Dibattito Pubblico
Ingresso a Verona da Nord
Quadruplicamento linea ferroviaria Verona - Fortezza

*Documento conclusivo del Dibattito Pubblico del progetto
“Lotto 4 – Ingresso a Verona da nord”*

Rete Ferroviaria Italiana S.p.A.

Figura 5 – Mappa Acustica post operam (senza barriere antirumore)

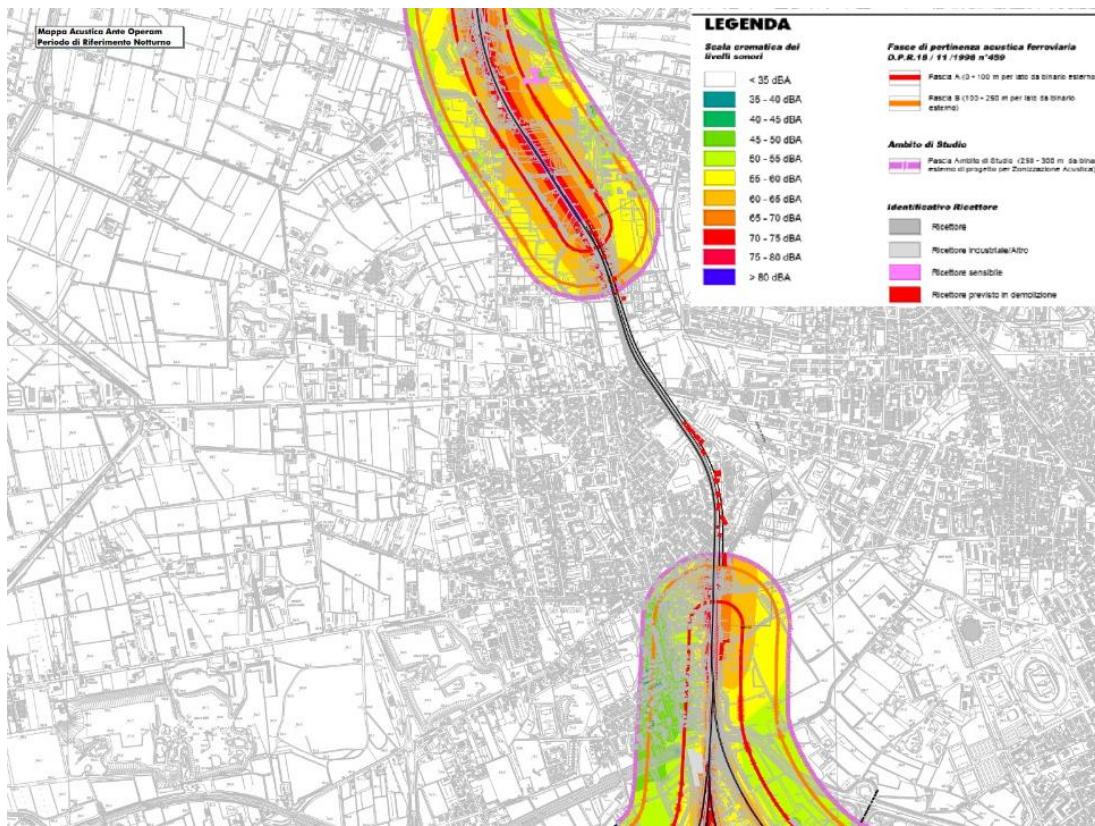
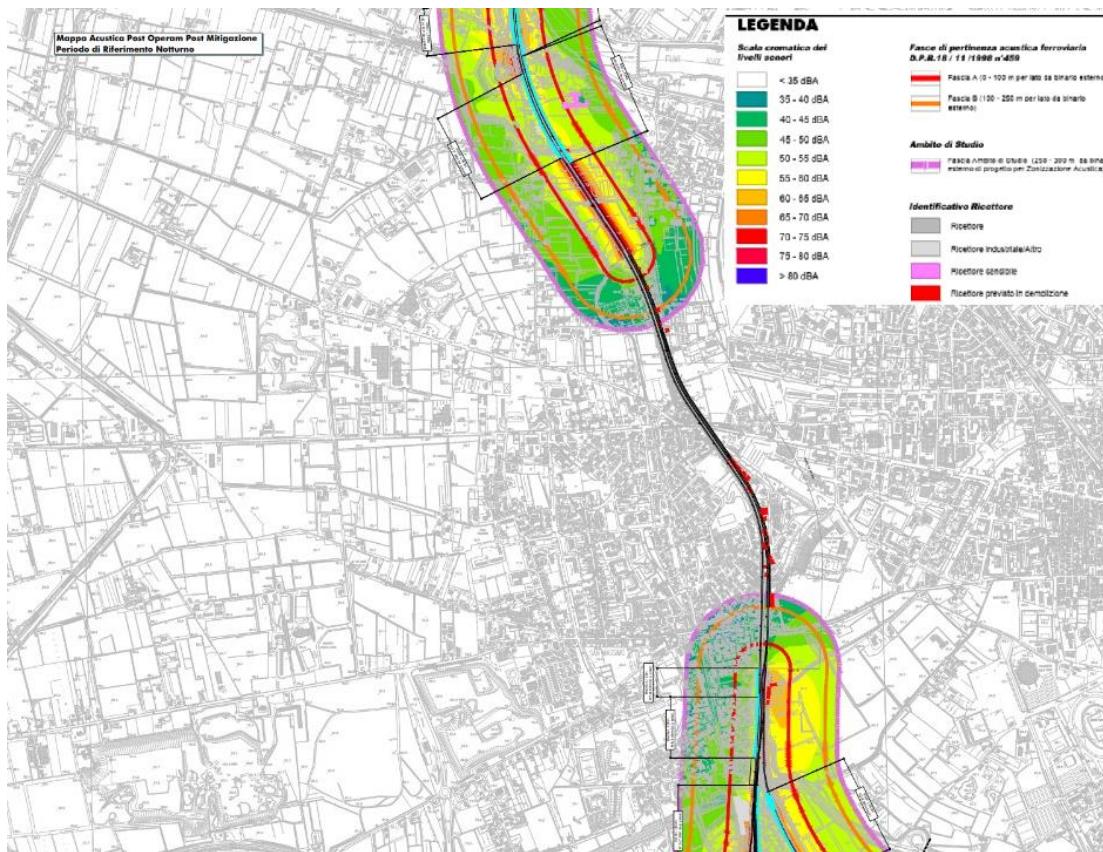
In sede di Dibattito Pubblico sono emerse preoccupazioni legate alle altezze libere di scavo della galleria San Massimo e alle immissioni acustiche e vibrazionali generate dalla messa in esercizio della futura linea. È stata inoltre avanzata la richiesta di prolungare la galleria verso nord.

Per quanto concerne le osservazioni relative all'impatto acustico e vibrazionale dell'opera sul territorio, si rappresenta che il PFTE è corredato da uno studio acustico e vibrazionale che considera le condizioni pre e post realizzazione dell'intervento ferroviario. Nello studio acustico, al fine di censire i ricettori impattati, è stato analizzato il territorio nella condizione attuale (ante operam) identificando una fascia di estensione pari a 250 m per lato a partire dal binario esterno (fascia di pertinenza acustica ai sensi del DPR 459/98) in tutti i tratti di linea ferroviaria allo scoperto. L'indagine è stata estesa anche oltre tale fascia, fino a circa 300 metri, in caso di fronti edificati prossimi alla stessa. Nel tratto in galleria il censimento ha riguardato una fascia di 50 m per lato a partire dalla rotaia esterna. Considerando i dati di traffico di esercizio della futura linea sono stati simulati i livelli acustici lungo la tratta ferroviaria e, laddove questi superavano i limiti di norma, sono stati dimensionati opportuni interventi di mitigazione, secondo quanto previsto dal DM Ambiente 29/11/2000. Quest'ultimi, sono finalizzati all'abbattimento dei livelli acustici in corrispondenza degli edifici, presso i quali sono stati riscontrati superamenti dei limiti di norma a seguito dell'attivazione della linea. La scelta progettuale è stata quella di predisporre barriere antirumore che consentiranno di mitigare il clima acustico per rientrare nei valori dei limiti di emissione acustica previsti dal DPR 459/98. A tal fine verranno installati complessivamente 9.745 m di barriere antirumore di altezza variabile dimensionate con riferimento ai livelli acustici prodotti nel periodo notturno (limiti più restrittivi, livelli sonori più elevati). Si precisa, infine, che, nonostante il modello previsionale non abbia evidenziato superamenti residui, i livelli acustici in fase di esercizio saranno comunque oggetto di monitoraggio.

Nelle due figure di seguito si riportano le mappe acustiche post operam con evidenza dei benefici generati dall'installazione delle barriere antirumore in termine di abbattimento delle emissioni acustiche.

Figura 6 – Mappa Acustica post operam (con barriere antirumore)

Figura 9 – Progetto Fermata San Massimo – Pianta mezzanino

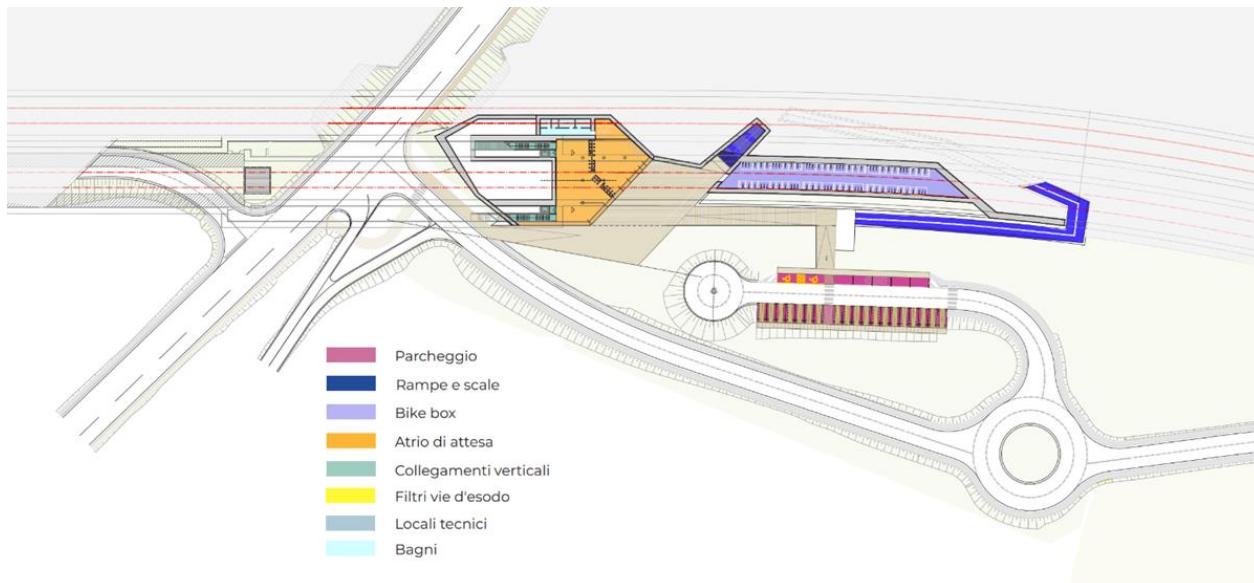
Con riferimento all'uscita della nuova Fermata San Massimo sul Parco dell'Amicizia, si precisa che la stessa risulta indispensabile quale uscita di emergenza della Galleria San Massimo. Pertanto, RFI provvederà a limitarne la funzionalità ai soli fini emergenziali, con conseguente rimodulazione delle opere previste, che garantiranno l'esodo esclusivamente in situazioni straordinarie, mediante porte antipanico chiuse dall'esterno.

Premesso quanto sopra, al fine di migliorare l'accessibilità alla fermata San Massimo, RFI accoglie la richiesta di predisporre un collegamento ciclo-pedonale tra via Pitagora e via Fava, la cui realizzazione sarà oggetto di valutazione nell'ambito della fase di ingegnerizzazione del progetto. Contestualmente, verranno approfondite soluzioni progettuali finalizzate alla massimizzazione del numero degli stalli auto, nonché alla garanzia del transito dei mezzi di Trasporto Pubblico Locale (TPL) e alla possibilità di sosta temporanea di fronte alla fermata ferroviaria. Relativamente al potenziamento del TPL, RFI nell'ambito del tavolo tecnico di prossimo avvio, valuterà e studierà di concerto con l'Amministrazione comunale, la localizzazione del parcheggio di interscambio TPL-privato, che, pur non rientrando negli obiettivi del progetto del Lotto 4, potrà essere inquadrato come opera compensativa.

Le opere interne ed esterne già previste in progetto, comprensive di tutti gli attrezzaggi tecnologici e del piazzale di emergenza, saranno comunque realizzate, in quanto rispondenti ai requisiti minimi normativi. Considerato quanto sopra, la fermata sarà oggetto di riprogettazione con l'obiettivo di individuare un ulteriore accesso pubblico, ubicato alla medesima quota altimetrica di San Massimo, al fine di favorire la fruizione della stazione anche da parte del bacino di utenza del quartiere.
